30005300

**Subject/ Object: INVITATION TO TENDER / APPEL D’OFFRES 30005300**

**ADDENDUM #001 / ADDENDA N° 001**

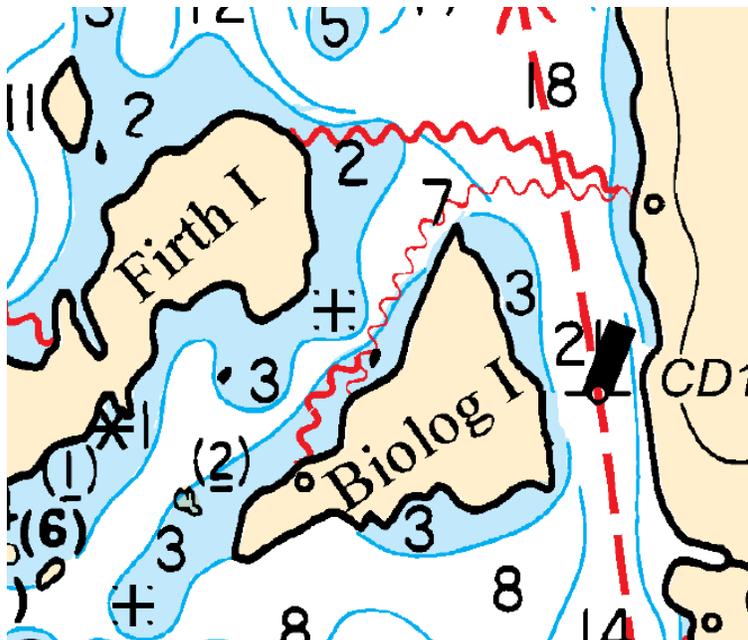
**Q1.** What is the water depth at the location of the crib?

**A1.** Please Refer to the chart below and the document “Detailed Location Sketch with Measurements to Chartered Features”. It is approximately 1 meter.

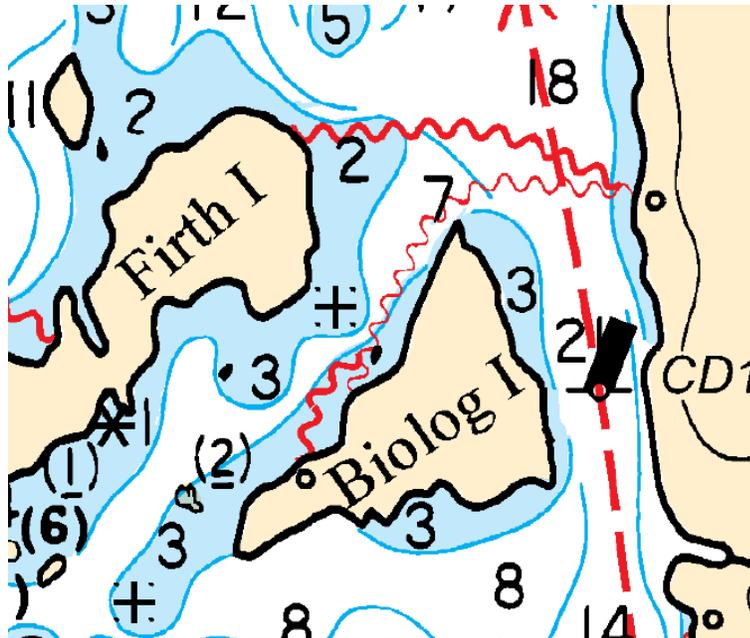
**Q1.** Quel est la profondeur d'eau à l'endroit du caisson?

**R1.** Veuillez-vous référer à la carte ci-dessous et le document « Detailed Location Sketch with Measurements to Chartered Features ». Elle est environ 1 mètre.
